### Komentari na natječajnu dokumentaciju:

1. Dokument: "Plan komercijalnih prostora s nacrtom dokumentacijom izrađen od strane DIV MES-a"

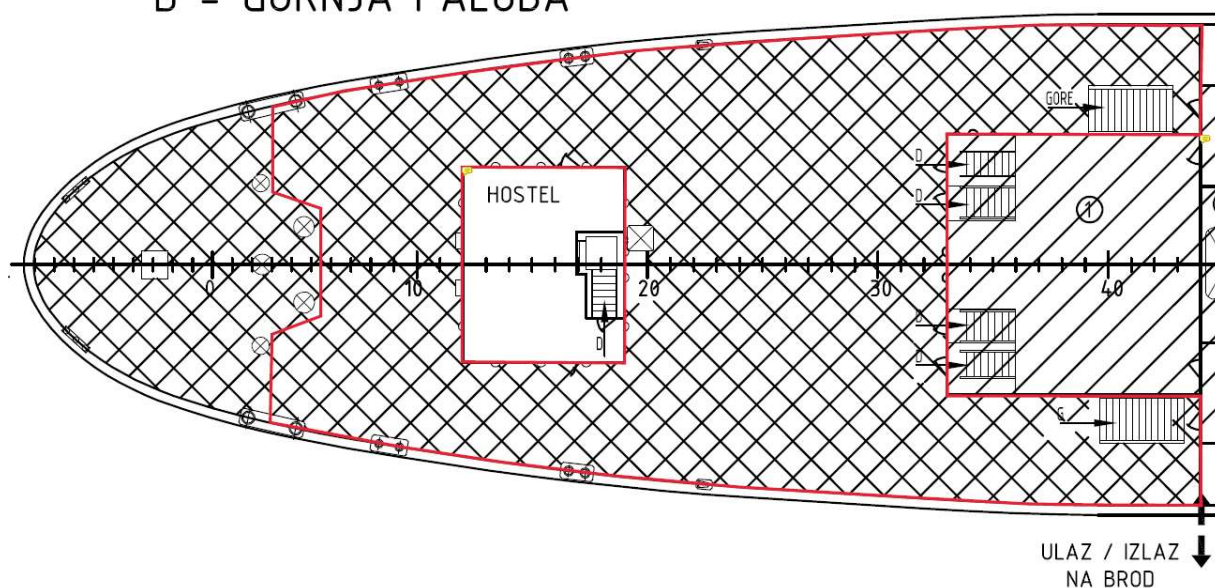
Mjerenjem na priloženom dokumentu, uvidjelo se da iskoristiva tlocrtna površina otvorene palube iznosi okvirno 269m<sup>2</sup> (skica ispod), naspram 343 m<sup>2</sup> navedenih u natječaju.

Sukladno priloženoj skici, na rebru 3/5, nalazi se ograda iza koje gosti ne smiju pristupiti zbog opasnosti od ozljeda uslijed mogućnosti pucanja priveznih konopa.

2. Dokument: "Plan komercijalnih prostora s nacrtom dokumentacijom izrađen od strane DIV MES-a"

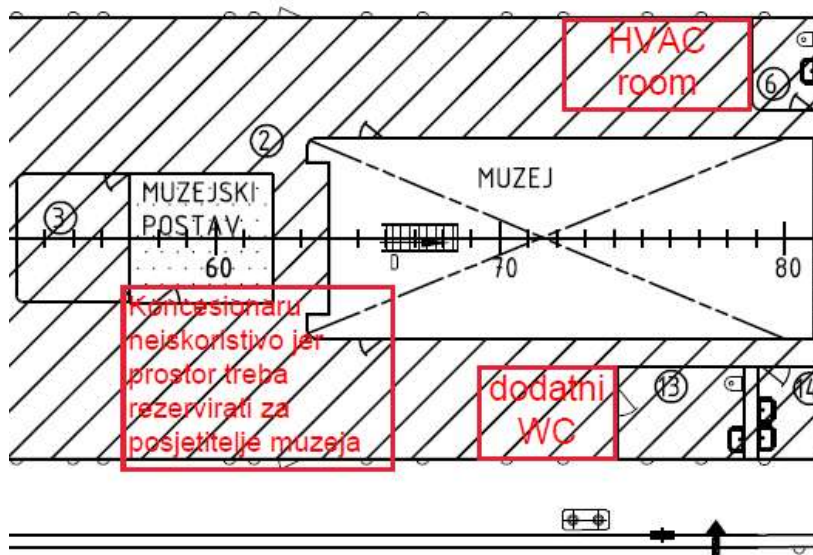
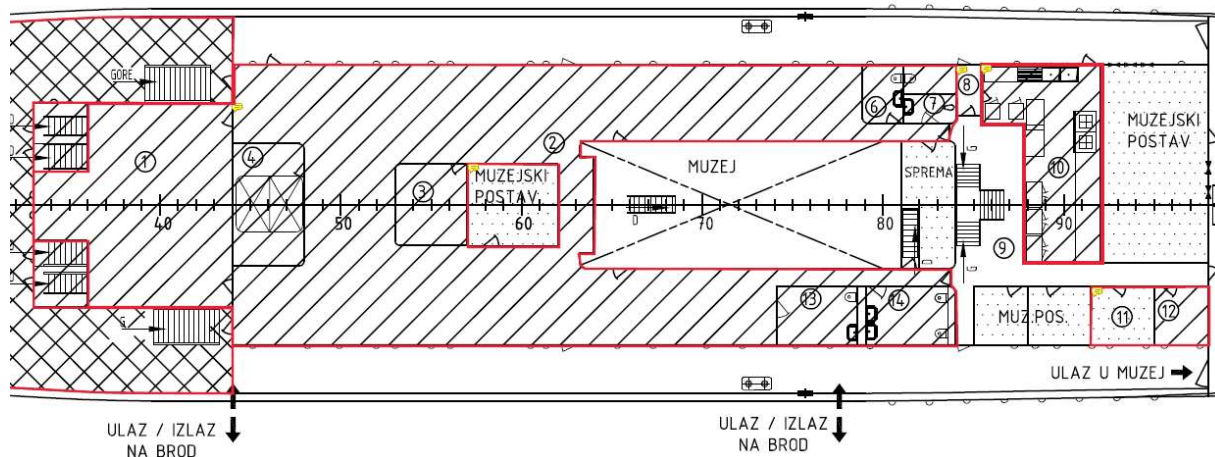
Mjerenjem na priloženom dokumentu (uključujući HVAC room koja nije navedena – pretpostavljeno 10m<sup>2</sup>), uvidjelo se da iskoristiva tlocrtna površina restorana iznosi okvirno 298m<sup>2</sup> (skica ispod), naspram 323 m<sup>2</sup> navedenih u natječaju.

Na priloženoj dokumentaciji nije naznačena brodska struktura i izolacija čime se iskoristiva neto površina može umanjiti i 20% u odnosu na sadašnju izmjeru, tj. tada bi iskoristiva površina iznosila svega cca. 240m<sup>2</sup>.

#### Zahod

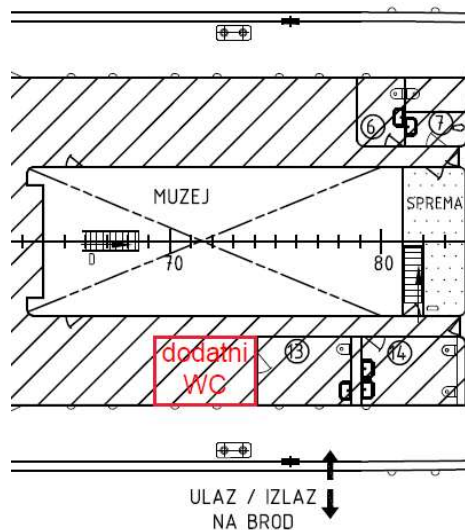
4. Sukladno *Pravilniku o razvrstavanju i minimalnim uvjetima ugotiteljskih objekata iz skupina restorani, barovi, catering objekti i objekti jednostavnih usluga*, potreban je odvojeni muški i ženski zahod. Projektant DIV MES nije predvidio dodatni zahod na desnoj strani kao niti instalacije za isti

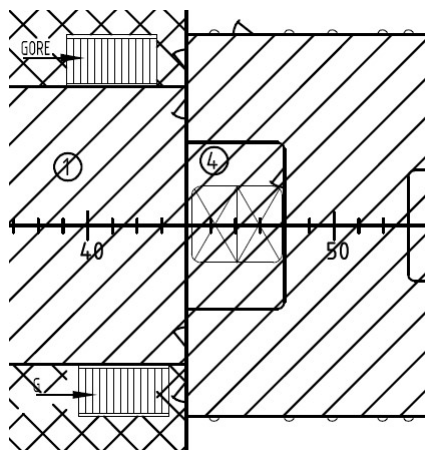
5. Prostoriju 1-D na Gornjoj palubi potrebno je urediti na način da se restituira izvorni izgled ponavljanjem drvenih furniranih obloga na zidovima i stropu prema zatečenom i opisanom stanju dokumentiranim elaboratom (str. 81.).

Molimo pojašnjenje postoje li sačuvane obloge koje treba restaurirati ili treba raditi nove obloge izvornog izgleda? Restauracija ili kupovina obloga može značajno utjecati na cijenu.

Također, molimo vas da dostavite navedeni elaborat.
